PROVINCIA DI FROSINONE

OGGETTO: Procedura di Valutazione di Impatto Ambientale ai sensi dell'art. 23 del D.Lgs. 152/2006, relativa al progetto per la realizzazione di un impianto agro-voltaico di potenza pari a 38.994,84 KWp, da realizzare nel Comune di Paliano (FR) e delle relative opere di connessione alla RTN. Progetto PNIEC.

Proponente: Società SOLAR PV1 Srl - ID 9279

Figura 1

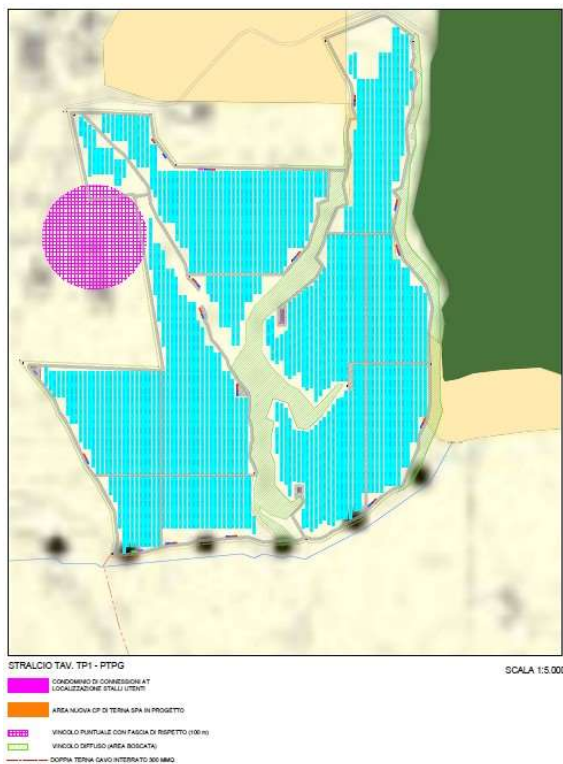
Tutto ciò premesso e considerato, dall'analisi di queste ultime integrazioni ed in particolare delle Rel. 01 V Paliano1 – Rev. 02 e Rel. 03 V Paliano1 – Rev. 02, si rileva che "l'impianto seppur posizionato nelle vicinanze delle aree ad elevato valore naturalistico, non va ad interessare alcuna porzione, neanche in minima parte, anzi tra il perimetro delle suddette aree ed il confine del sito d'impianto risulta ubicato un cuscinetto di vegetazione che contribuisce anche a mitigare gli effetti visivi dei moduli fotovoltaici." - Figura 1(Stralcio Tav. TP1 NO).
